PROJET DE RENOUVELLEMENT URBAIN QUARTIER DU VALIBOUT COMMUNE DE PLAISIR

DOSSIER D'ENQUETE PREALABLE A LA DECLARATION DE PROJET

**Avis délibéré
sur le projet de renouvellement urbain
du quartier du Valibout
Plaisir (78)**

N° APJIF-2023-061
du 08/11/2023

Figure 4: Plan de l'offre de stationnement (étude d'impact, tome 2, p. 19)

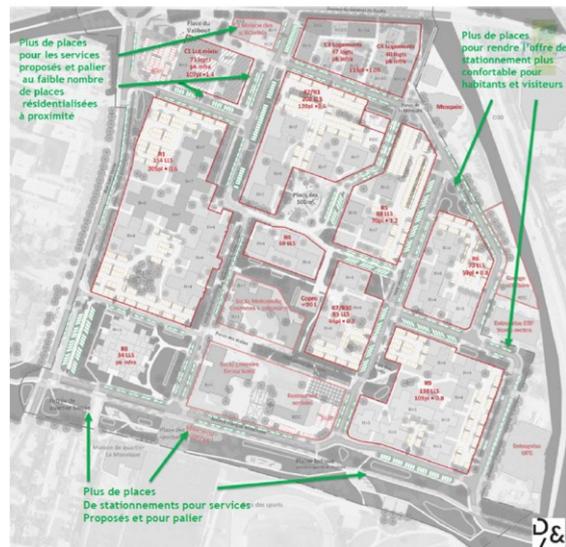
Les espaces de stationnement automobile sur l'espace public apparaissent conséquents et concernent l'ensemble des voies internes (cf figure 4, étude d'impact, tome 2, p. 19). Une cartographie relie approximativement ces espaces de stationnement à l'expression de besoins vaguement localisés au nord, à l'est et au sud sans corrélation précise puisque les espaces de stationnement sur l'espace public apparaissent importants dans l'ensemble du quartier.

L'Autorité environnementale considère que l'analyse prévisionnelle des besoins en stationnement devrait faire l'objet d'une étude plus approfondie notamment en fonction des objectifs de déplacements alternatifs à la voiture individuelle en envisageant davantage de stationnements automobiles mutualisés afin de réduire les emprises en surface (au profit d'espaces verts perméables notamment).

(8) L'Autorité environnementale recommande de concevoir un plan de stationnement adapté aux besoins prévisibles et aux objectifs de report modal, localisant précisément les besoins et recherchant in fine à réduire le nombre de places de stationnement automobile en recourant aux stationnements mutualisés, à maximiser l'espace non artificialisé et à faciliter le report vers les modes alternatifs de déplacement.

Figure 5: Le garage solidaire apparaît dans le rectangle orange à droite, le long de la RD 30 (Tome 2 p. 28)

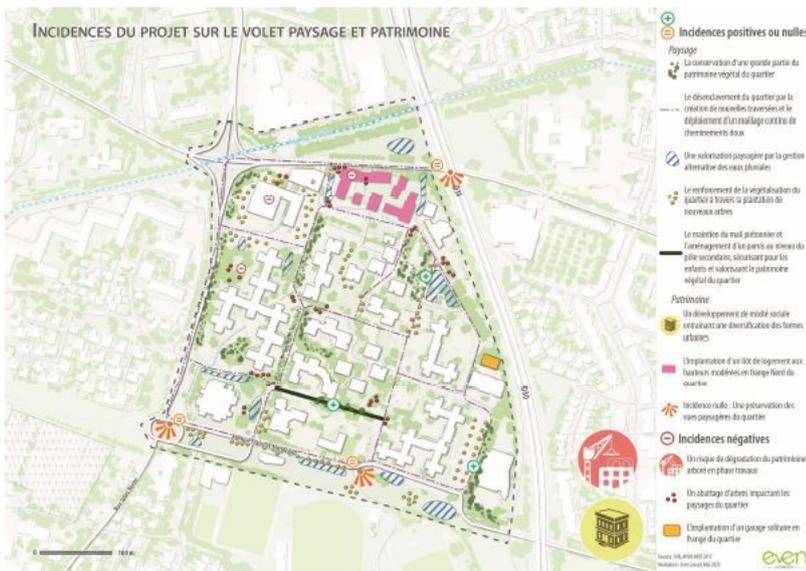
La prise en compte de l'espace arboré sur lequel doit s'implanter le garage solidaire apparaît insuffisante. Les arbres correspondant à ce site ne figurent pas sur le plan de localisation des arbres conservés, détruits ou plantés (voir figures 6 et 6 et étude d'impact, tome 2, p.32).

Or, ces arbres seront supprimés, l'étude d'impact (tome 2, p. 25)) indiquant : « L'implantation du garage nécessite l'abattage d'une partie des arbres du secteur et a une incidence négative sur le paysage ». Compte-tenu de l'implantation choisie, il conviendrait de compléter l'état initial de l'environnement pour cette zone de manière à ce qu'il soit possible d'identifier, sur cette emprise, à la fois l'état phytosanitaire des arbres et leur

potentiel d'accueil global vis-à-vis de la biodiversité. Comme précédemment relevé, la création du garage solidaire à cet endroit constitue un point négatif résiduel du projet, identifié comme tel par le maître d'ouvrage. Il conviendrait donc d'étudier des alternatives permettant d'éviter ou de réduire sensiblement l'atteinte à un espace arboré de qualité.

(10) L'Autorité environnementale recommande de mener à bien une étude écologique précise sur l'emprise visée par l'implantation du garage solidaire, afin d'éviter ou à défaut de réduire sensiblement la destruction d'un espace arboré de qualité.

Figure 8: Carte du bruit de la situation avec projet en période diurne (Iris Conseil, étude d'impact, tome 2, p. 63)

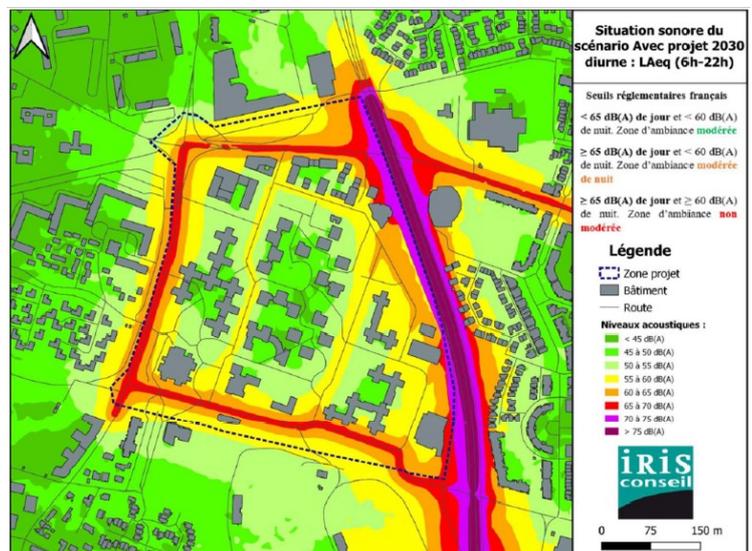
Afin de limiter les nuisances sonores en façade des bâtiments implantés sur ces secteurs exposés, des objectifs d'isolation acoustique des façades concernées ont été définis. En raison des dépassements constatés, l'Autorité environnementale considère que la seule mesure d'isolation acoustique des constructions neuves est insuffisante. Elle ne permet pas, notamment, de garantir un environnement sonore sain aux habitants lorsque les fenêtres sont ouvertes, notamment l'été. Des mesures relatives à l'éloignement des bâtiments, à leur orientation et à une conception adaptée des formes urbaines sont nécessaires afin de minimiser les nuisances sonores perçues dans les logements fenêtres ouvertes et dans les espaces de vie extérieurs.
